Produktwijziging

PPE 2410

Volgnummer: **93002**

Datum: 26/01/93

Volnummer: 92000

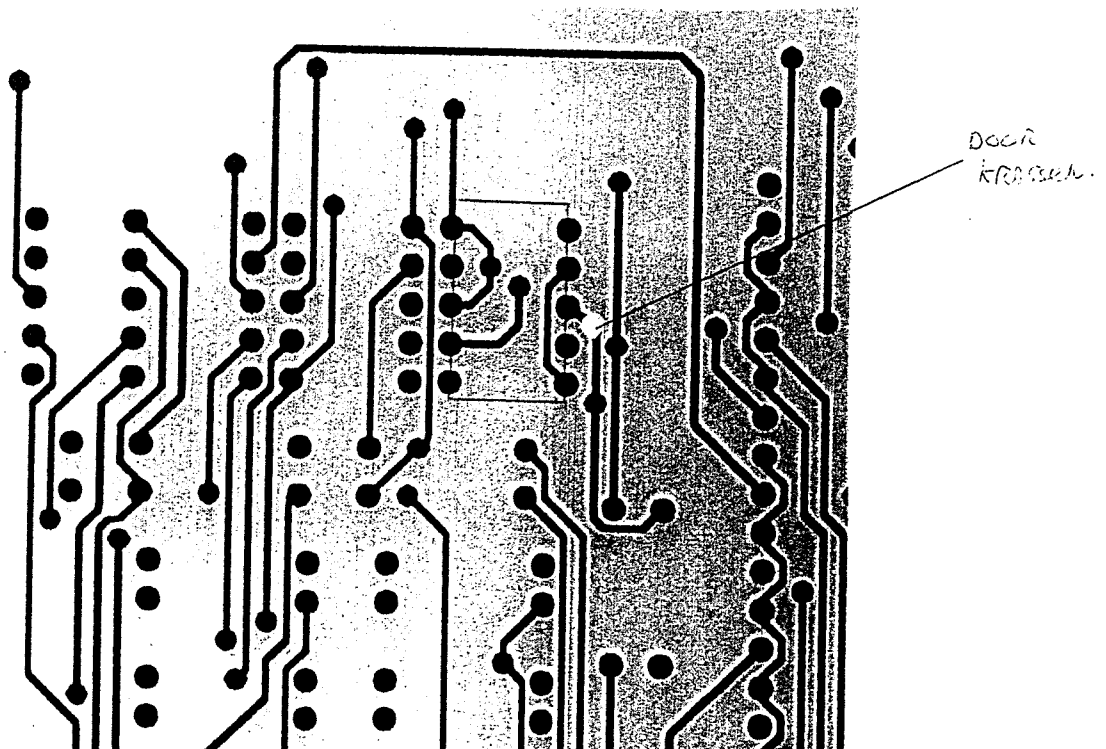
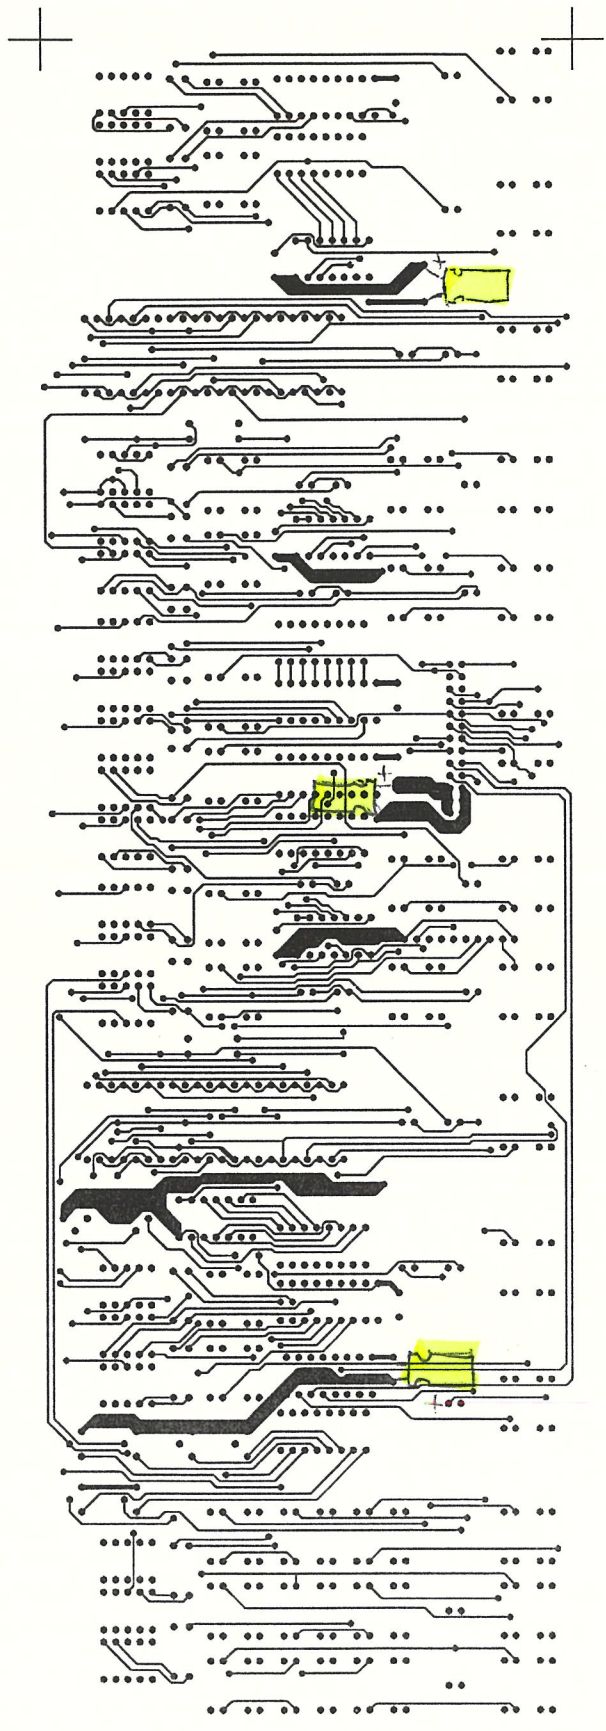
Reden voor de wijziging: Slechte verkrijgbaarheid en passende helderheid van de huidige +/-1 displays.

Wijzigingen: Printbaandoorkrassing op soldeerzijde en softwareversie 1.8 downloaden. Het nieuwe display is van gelijk type als de anderen en komt op de plaats van het oude +/-1 display. De orientatie is hetzelfde als van de andere displays. Voor doorkrassing zie de tekening.

Voortaan wordt versie 1.8 gebruikt. Hierbij is het ook zo dat het inschakelen van preset-only mode tot gevolg heeft dat in gelockte toestand toch presets te kiezen zijn. De manual wordt hier nog op aangepast. (V 1.7 doet dit ook maar mist de display aanpassing.)

Update beleid: Er is geen bezwaar PPEs met V1.6 naar V1.8 om te bouwen.
